2 商品説明

2-1 エンジン	2-2
〔1〕 フューエルシステム	2-2
2-2 シャシ	2-3
〔1〕 ステアリング	2-3
2-3 ボディ	2-4
〔1〕 ボディ外装	2-4
〔2〕 ボディ機能装備品	2-4
〔3〕 ボディ内装	2-4
2-4 SRSエアバッグ & シートベルト	2-6
〔1〕 SRSエアバッグ	2-6
〔2〕 プリテンショナー付シートベルト	2-6
〔3〕 シートベルト	2-7

[2] プリテンショナー付シートベルト

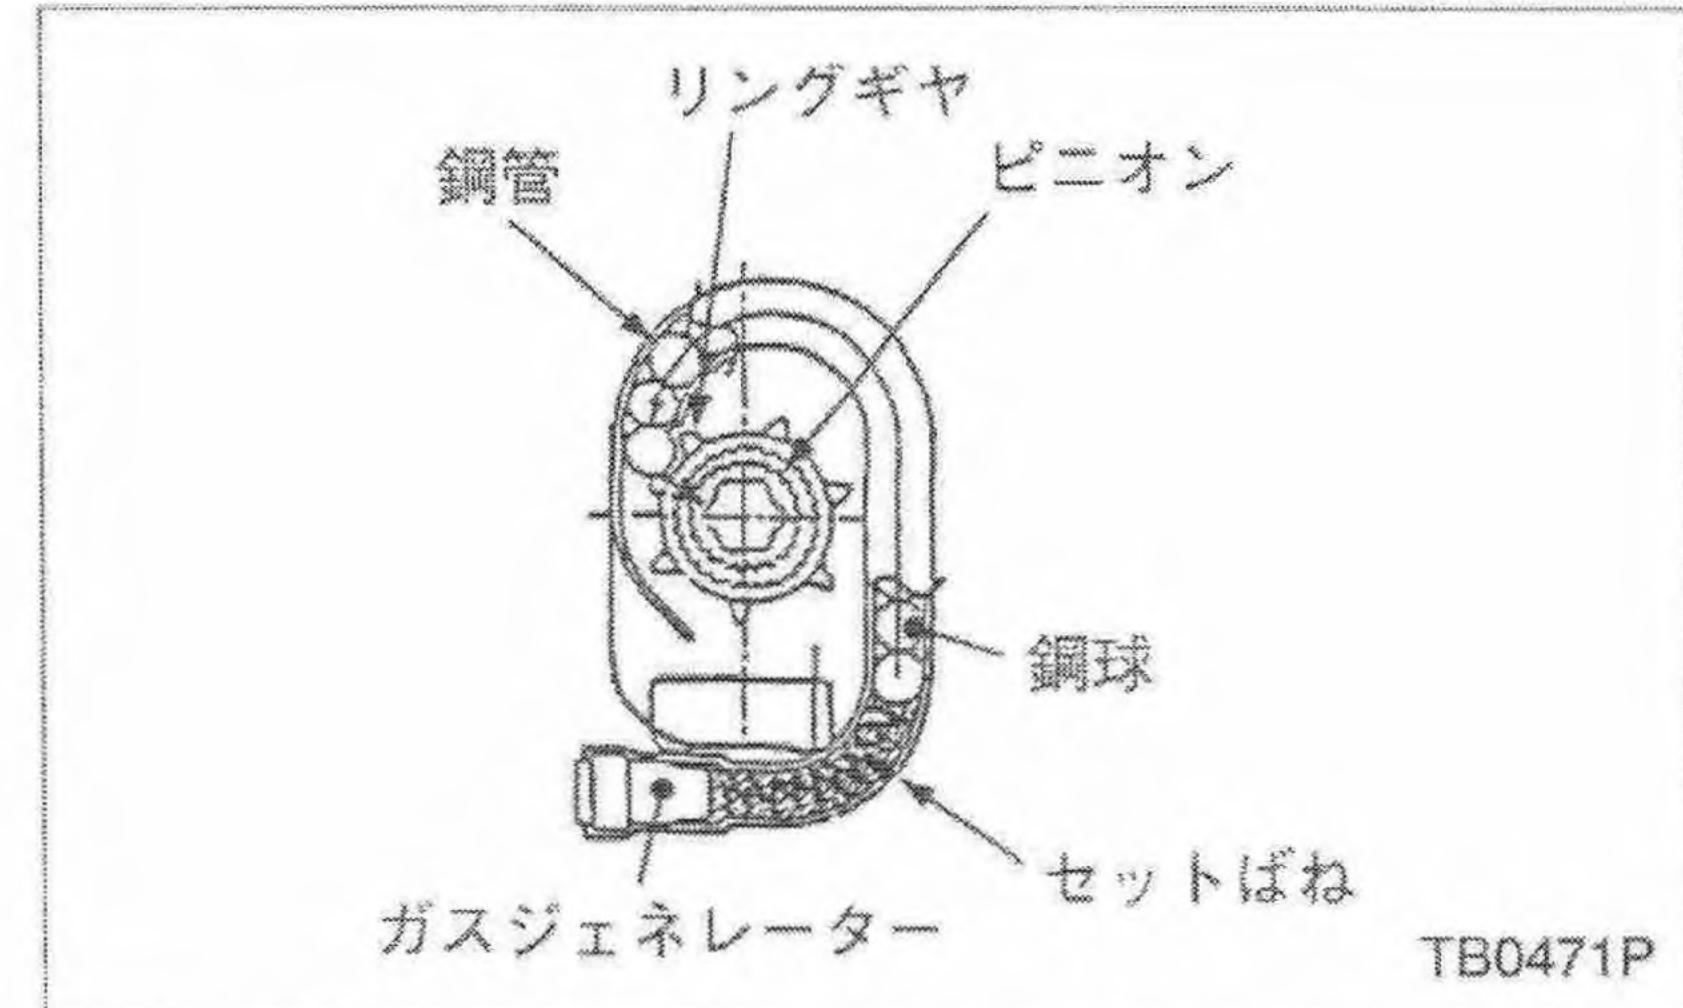
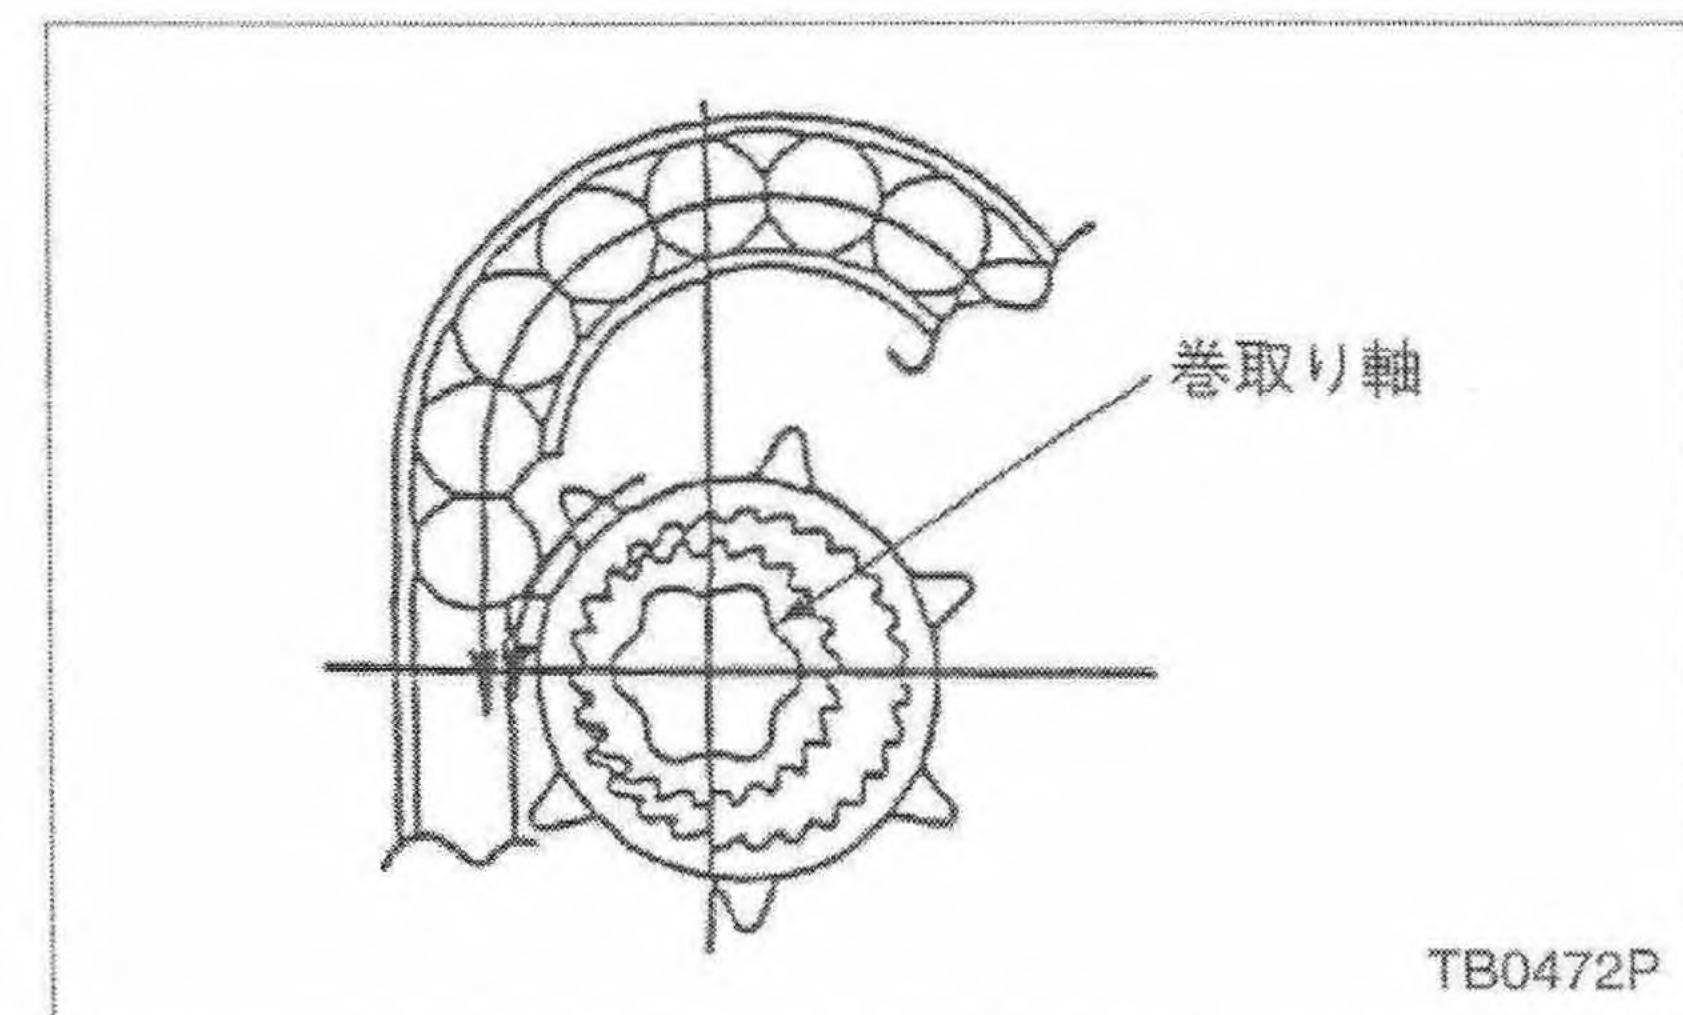
- ・バンおよびワゴン (パネルバンを除く) の運転席にエネルギー吸収機構付プリテンション式シートベルトをOP展開しました。(ただし、助手席エアバッグとセットOP)
- ・プリテンショナーは、車両前方から強い衝撃を受けた時、電気信号により着火し、シートベルトの乗員拘束タイミングを早め、乗員拘束を効果的に発揮します。
- ・エネルギー吸収機構は、シートベルトに大きな荷重がかかり、規定値に達した時のエネルギーを吸収し、乗員を大きな荷重から保護します。

1. ガスジェネレーターのガス圧により、鋼球がリングギヤを押してピニオンと噛み合うようになり、鋼球が移動することでリングギヤを回転させる。

2. リングギヤの回転により、それと連結されているベルト巻き取り軸がベルト引き込み方向に回転し、ベルトを巻き込む。

(2) エネルギー吸収機構

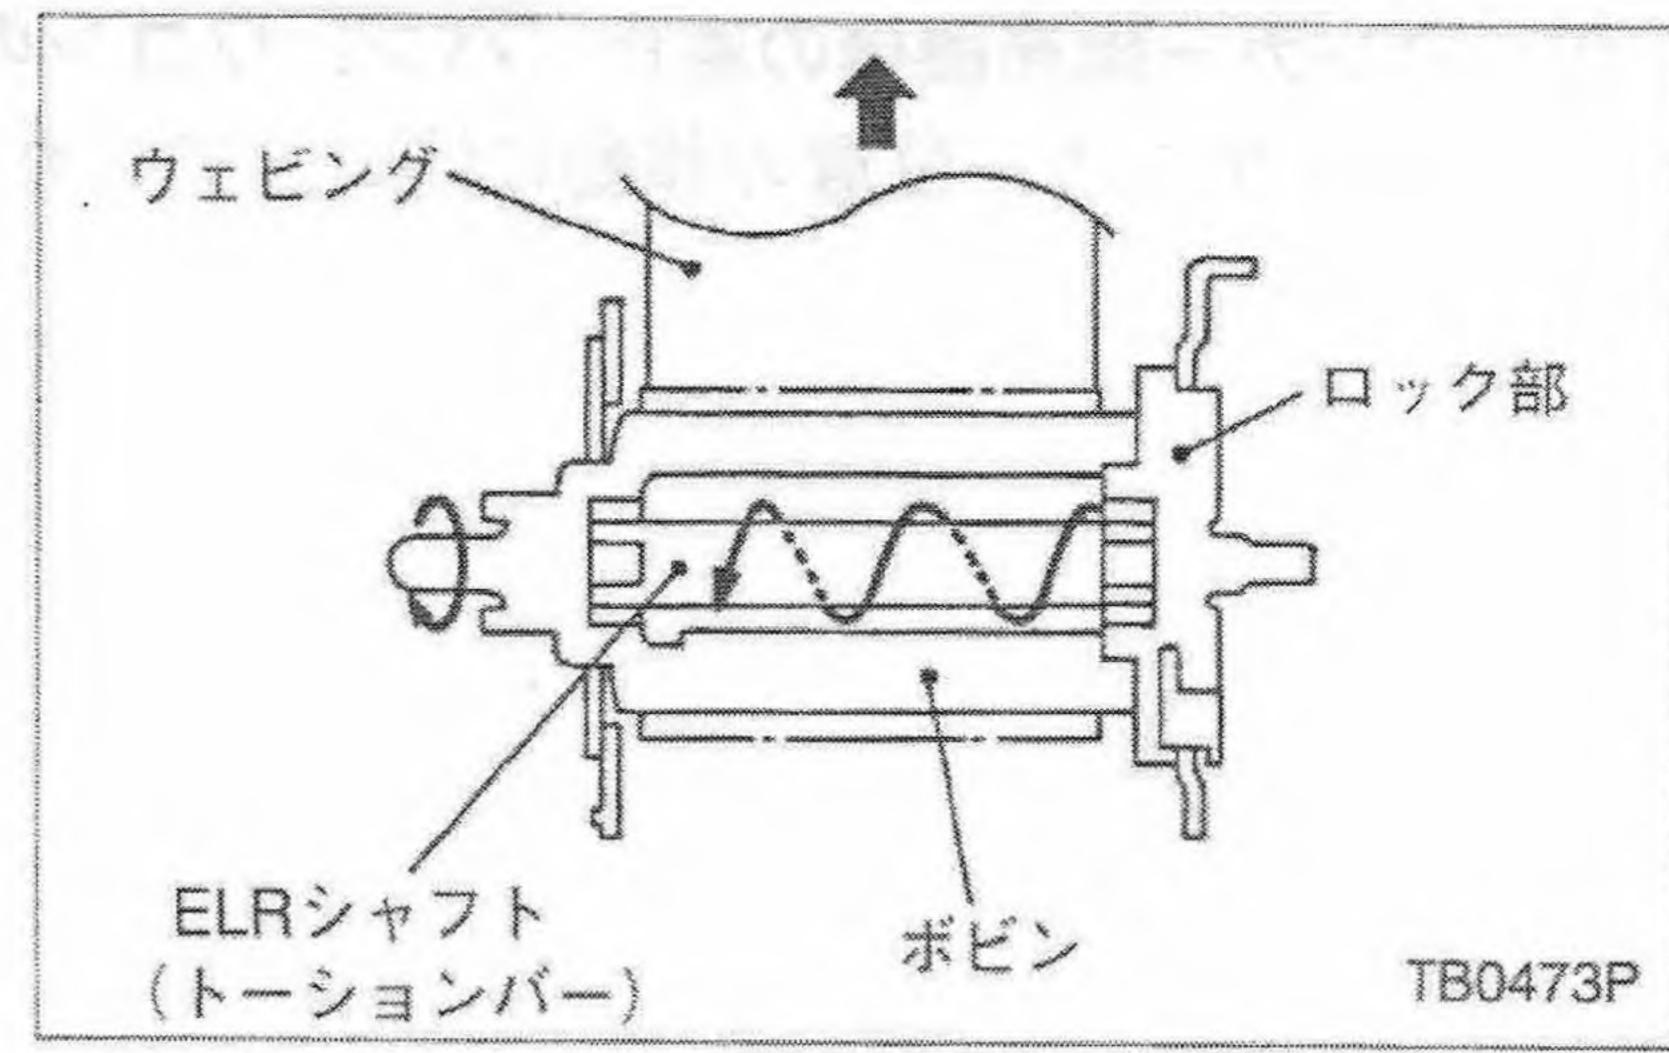
- 車両衝突時、ELR機構によりELRシャフトがロックされると、ウェビングに衝撃による負荷が加わります。
- ウェビングに負荷が加わり続け、一定以上の負荷が加わると、ロック部(ELRのロック機構)とボビンに結合されたELRシャフトに回転力(ウェビングを引き出す方向の力)が加わりELRシャフトにねじれが発生します。
- ウェビングは、ELRシャフトがねじれることで一定の張力を保ちながら引き出し、運転者の胸部への圧迫を緩和します。

(1) 運転席シートベルトの肩部および腰部のアンカー位置変更

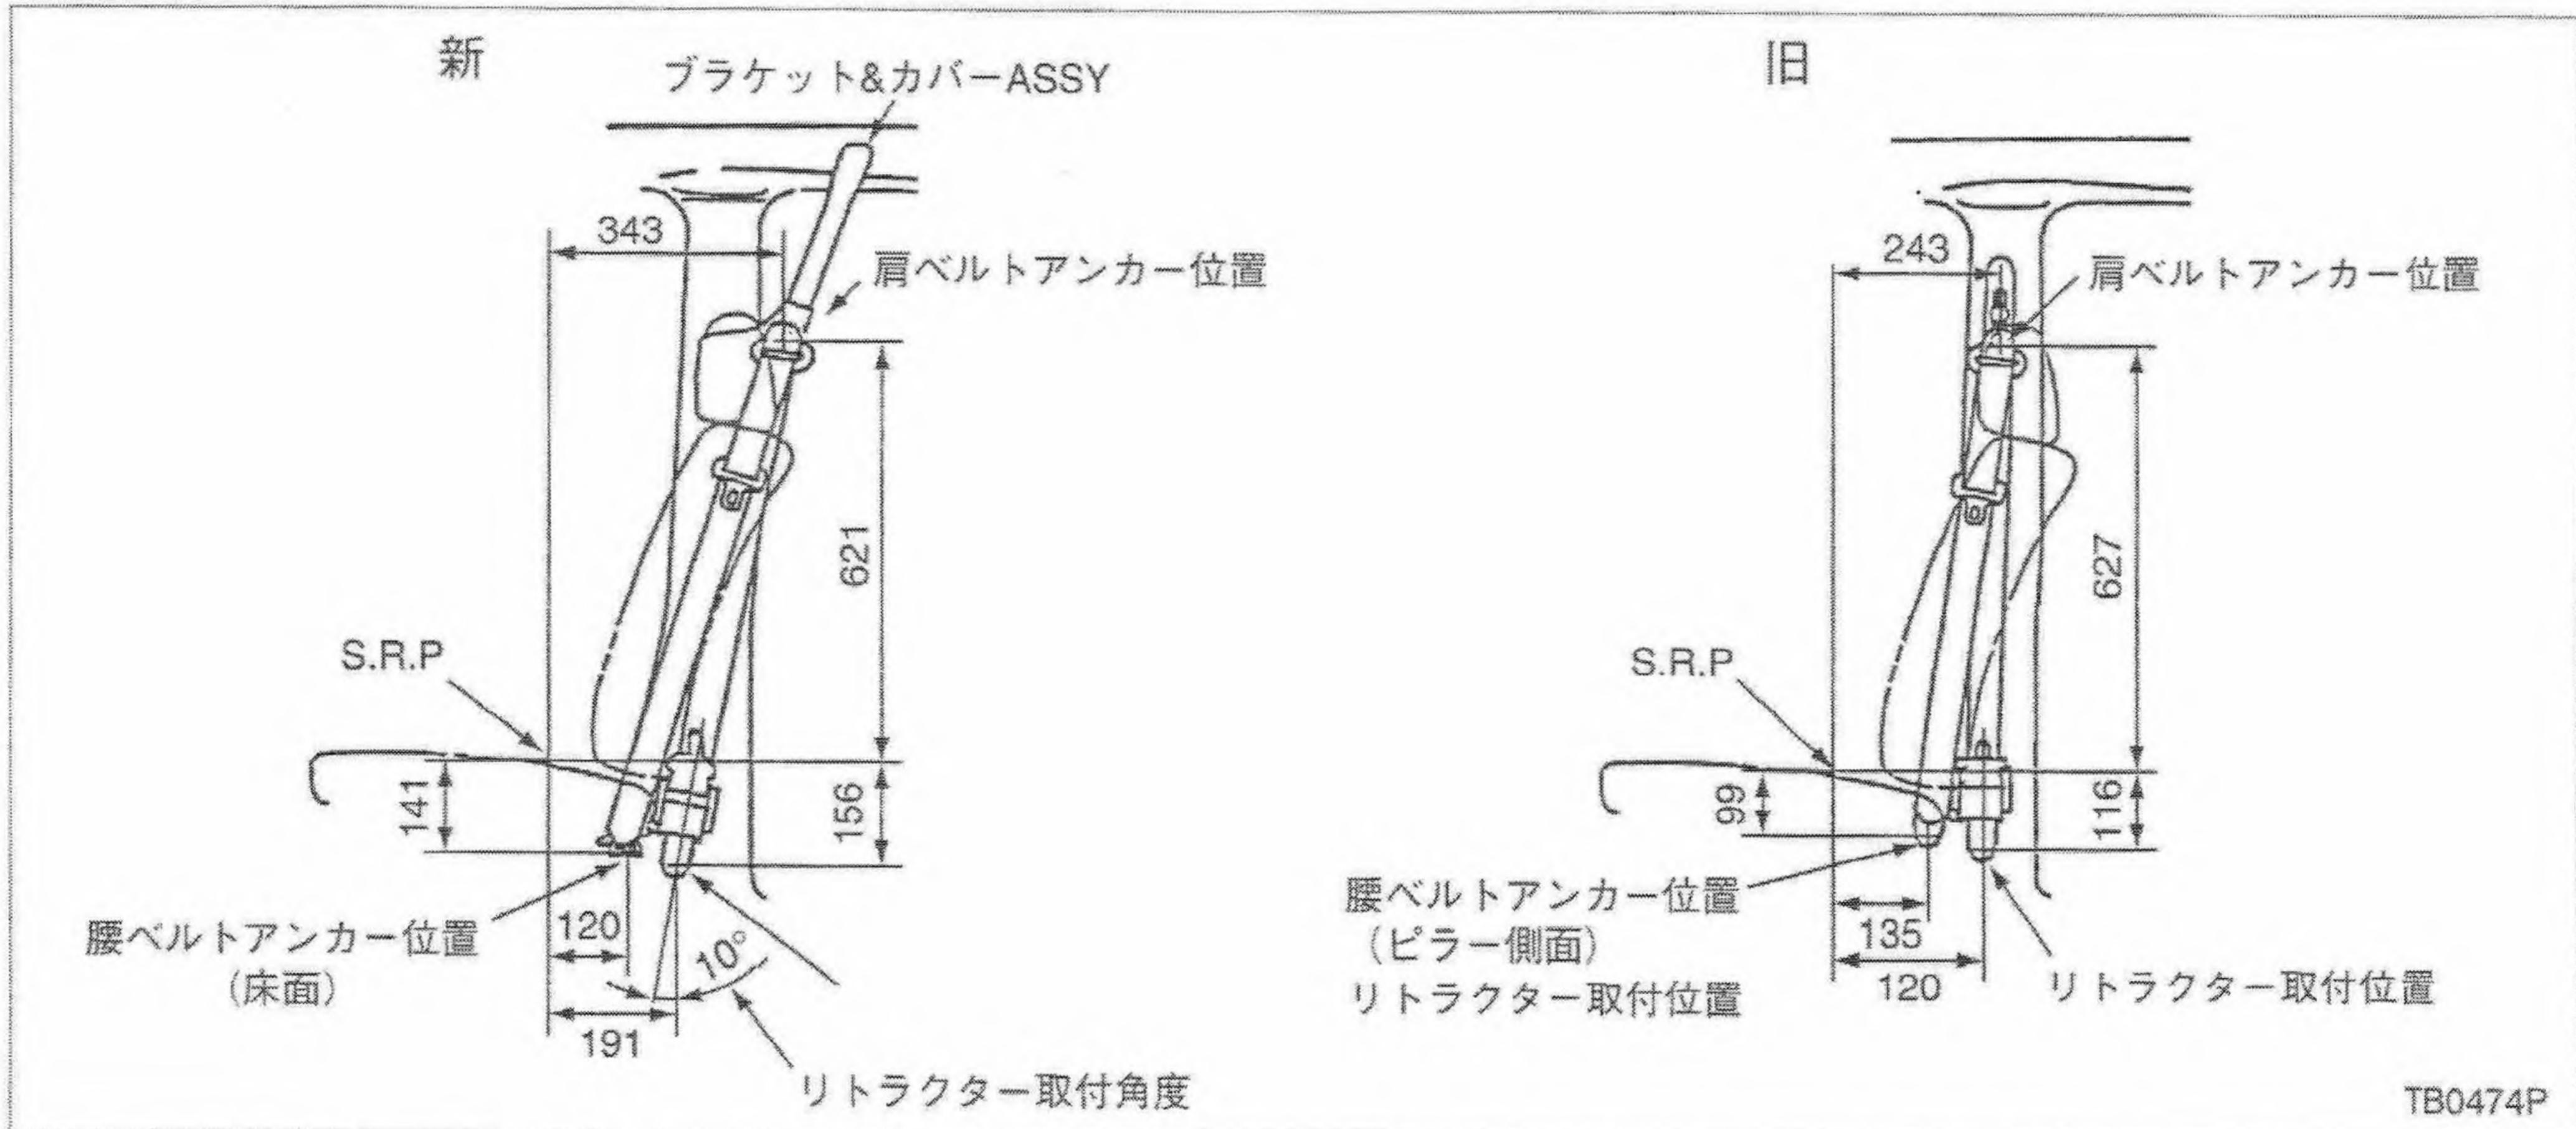
車両衝突時の乗員拘束性能向上のため、運転席シートベルトレイアウトの変更を行いました。(バン、ワゴンの運転席のみ)

1. 肩部ベルトアンカー位置を車体後方へ移動する。移動させるため、プラケット&カバーASSYを追加。
2. リトラクター取付角度を車体後方へ傾ける。
3. 腰部ベルトアンカー位置をピラー側面から床面へ移動する。
